Museu da Escola Catarinense - MESC

15ª Edição da Mostra Casa Nova 2013

APROVAÇÃO DO PROJETO – Iluminação das fachadas

PARECER TÉCNICO IPUF/SEPHAN Nº 0217/2013

APROVAÇÃO DE REMOÇÃO DO MEZANINO E ESCADA EM CARACOL - AMBIENTE 17

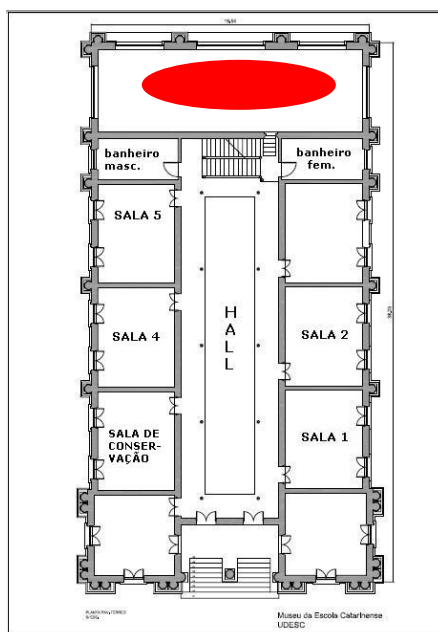
A proposta de remoção do mezanino e escada em caracol apresentada pelo Laudo elaborado pelo escritório Carlos Lopes Arquitetura e Construções fica aprovada, desde que atendidas as recomendações pertinentes já exaradas no Parecer Técnico IPUF/SEPHAN nº 0117/13.

APROVAÇÃO DO PROJETO DO AMBIENTE 18 - Lavabo Feminino Superior

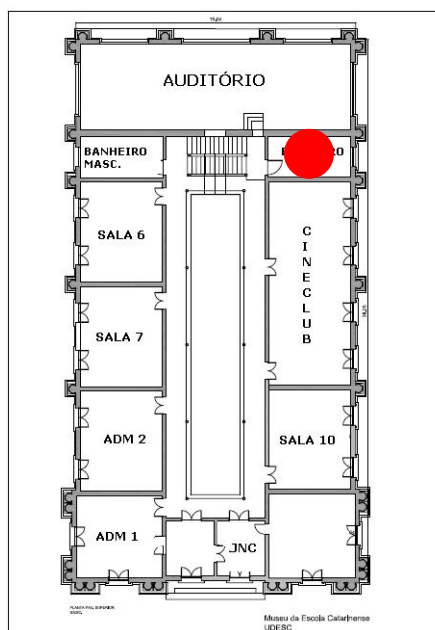
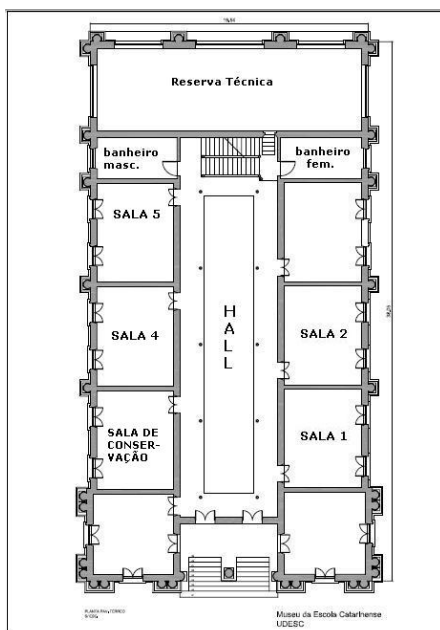
A proposta apresentada fica aprovada, desde que atendidas as recomendações pertinentes já exaradas no parecer Técnico IPUF/SEPHAN nº 0117/13 e considere o que segue:

1 - A cor da janela e da porta de acesso ao lavabo deverá ser padronizada para toda a edificação.

APROVAÇÃO DO PROJETO DO AMBIENTE 16 – Lavabo Masculino Superior

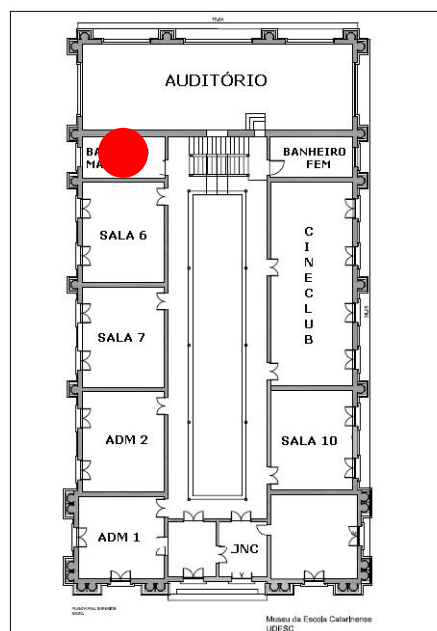
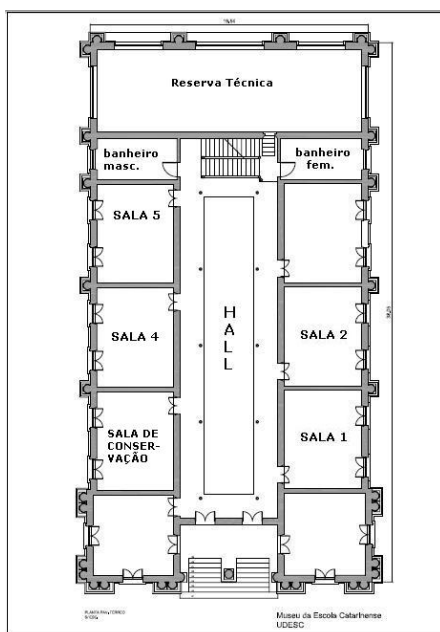
A proposta apresentada fica aprovada, desde que atendidas as recomendações pertinentes já exaradas no Parecer Técnico IPUF/SEPHAN nº 0117/13, e considere o que segue:

- 1 – Manutenção do registro de forro de madeira com respectivo roda forro original que deverá ser imunizado antes da sobreposição do forro acartonado proposto;
- 2 - A cor da janela deverá estar adequada a proposta global de renovação da pintura da edificação, ainda não enviada para aprovação do IPUF/SEPHAN.

APROVAÇÃO DO PROJETO – Lavabo Masculino e Feminino Térreo

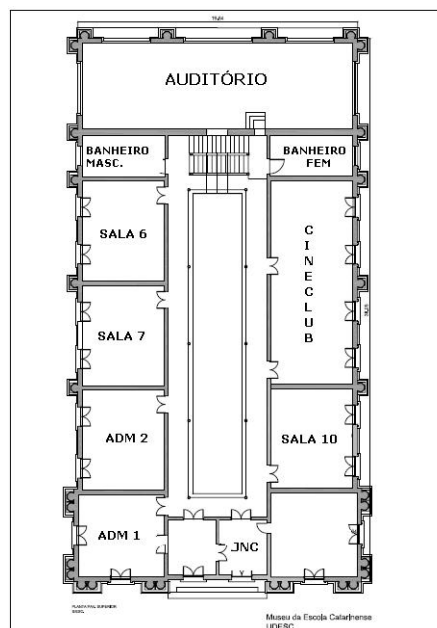
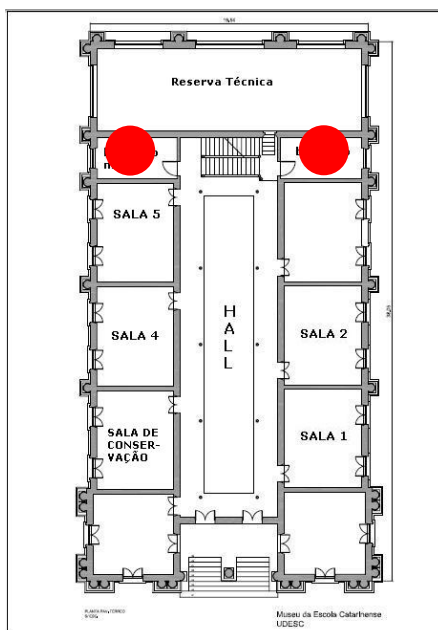
A proposta dos lavabos masculino e feminino no térreo fica aprovada, desde que atendidas as recomendações pertinentes já exaradas no Parecer Técnico IPUF/SEPHAN nº 0117/13, e considere o que segue:

1 – As cores das janelas e portas de acesso aos lavabos deverão estar adequadas a proposta global de renovação da pintura da edificação, ainda não enviada para aprovação do IPUF/SEPHAN.

APROVAÇÃO DO PROJETO – Café do Museu

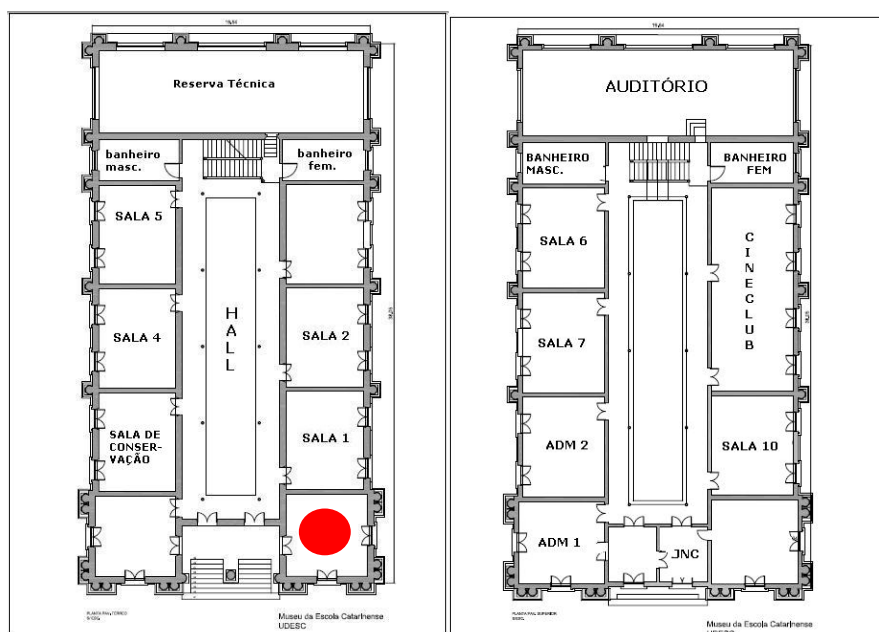
O projeto do café do Museu da arquiteta Bia Kubelka fica aprovado, desde que atendidas as recomendações pertinentes já exaradas no Parecer Técnico IPUF/SEPHAN nº 0117/13.

APROVAÇÃO DO PROJETO DO AMBIENTE 02 – Lojinha do Museu

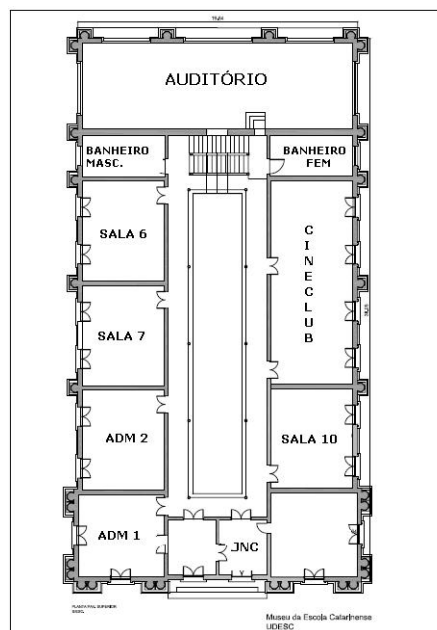
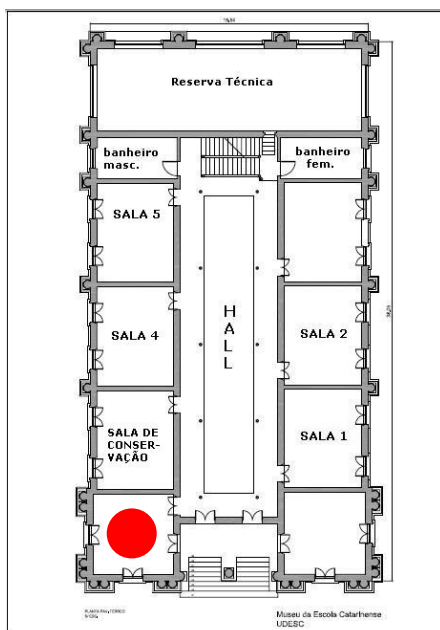
A proposta apresentada fica aprovada, desde que atendidas as recomendações pertinentes já exaradas no Parecer Técnico IPUF/SEPHAN nº 0117/13 e considere o que segue:

- 1 - A proteção da pintura decorativa deverá atender as especificações dos produtos, proporções e procedimentos fornecidas pela FCC;
- 2 - Considerando que a sigla do Museu é MESC, sugerimos a inserção do S na proposta;
- 3 - As cores das esquadrias deverão ser padronizadas para toda a edificação, sendo que a proposta de cores ainda não foi enviada para aprovação do IPUF/SEPHAN. É o parecer.

APROVAÇÃO DE REMOÇÃO DO MEZANINO E ESCADA EM CARACOL - AMBIENTE 17

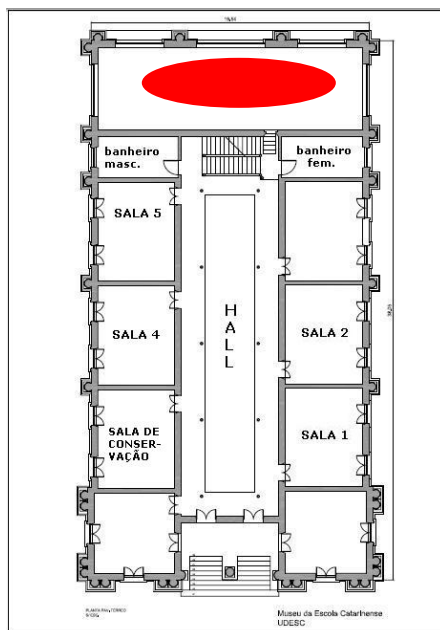
A proposta de remoção do mezanino e escada em caracol apresentada pelo Laudo elaborado pelo escritório Carlos Lopes Arquitetura e Construções fica aprovada, desde que atendidas as recomendações pertinentes já exaradas no Parecer Técnico IPUF/SEPHAN nº 0117/13.
